**ARRÊTÉ PRÉFECTORAL COMPLÉMENTAIRE N°2021-DCPPAT/BE-154 du 21 juillet 2021
modifiant l'arrêté préfectoral n° 2018-DCPPAT/BE-225 du 30 novembre 2018 portant
autorisation unique de la demande déposée par la société LA PLAINE DES MOULINS
ENERGIES d'installer et d'exploiter un parc éolien sur les communes de Boivre-la-Vallée
(86 470) et Jazeneuil (86 600)**

Vu le projet de modifications porté à la connaissance de la préfète par la société LA PLAINE DES MOULINS ENERGIES le 9 mars 2021, concernant le déplacement de deux éoliennes (E2 et E4), de plusieurs chemins d'accès, virages et plateformes qui vont être légèrement modifiés par rapport à la demande initiale, et le dossier joint ;

Annexe – Plan de situation

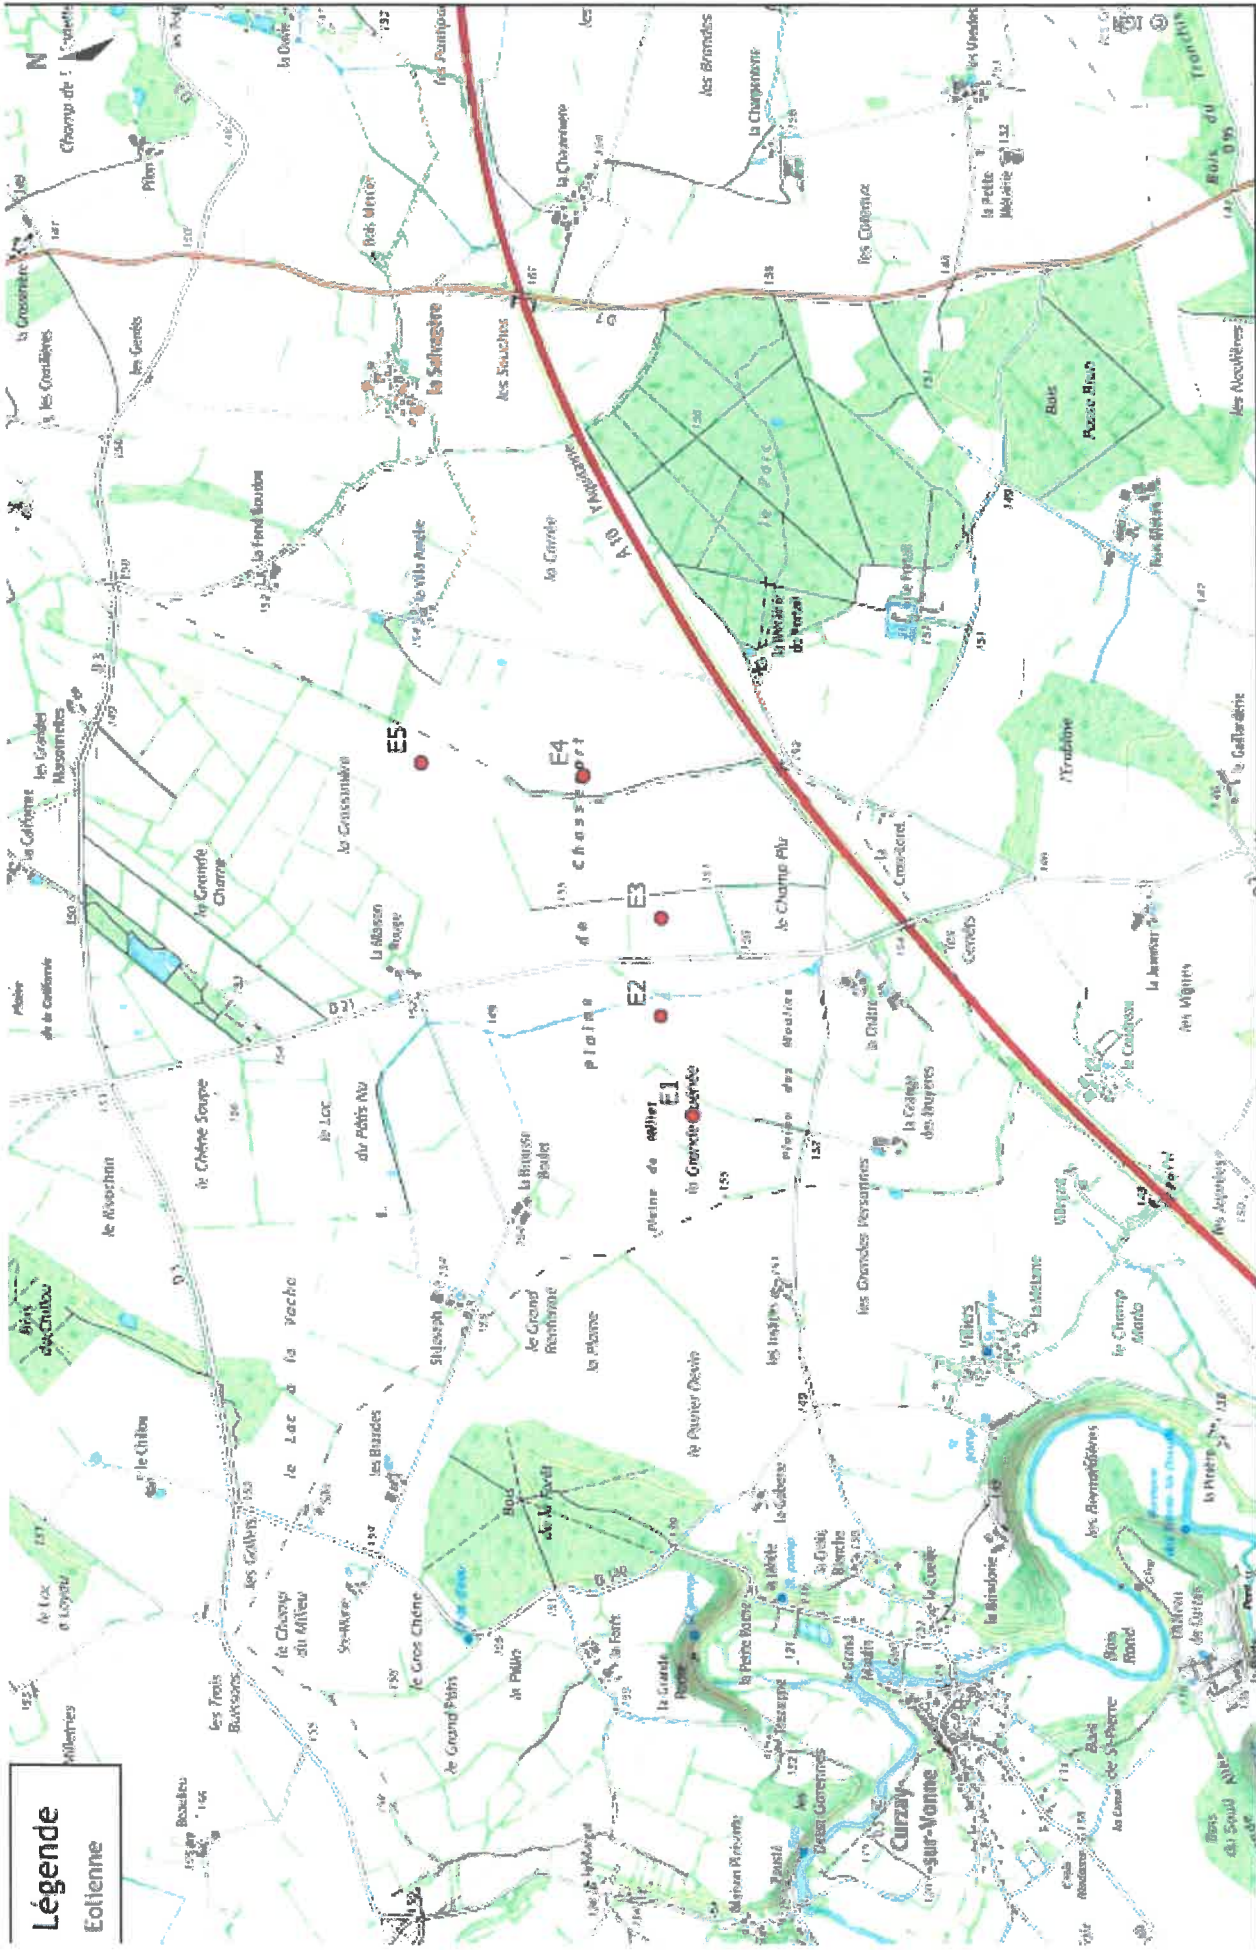
L'annexe au présent arrêté se substitue à l'annexe à l'arrêté préfectoral du 30 novembre 2018 susvisé.

Installation	Coordonnées Lambert 93 RGF 93		Commune	Parcelles cadastrales (section et numéro)
	X (m)	Y (m)		
Éolienne E1	475 721	6 604 217	Boivre-la-Vallée	ZA 286
Éolienne E2	476 090	6 604 335	Boivre-la-Vallée	ZA 13
Éolienne E3	476 452	6 604 333	Boivre-la-Vallée	ZA 10
Éolienne E4	476 980	6 604 621	Jazeneuil	ZB 95 et ZB 96
Éolienne E5	477 025	6 605 218	Boivre-la-Vallée	A 284
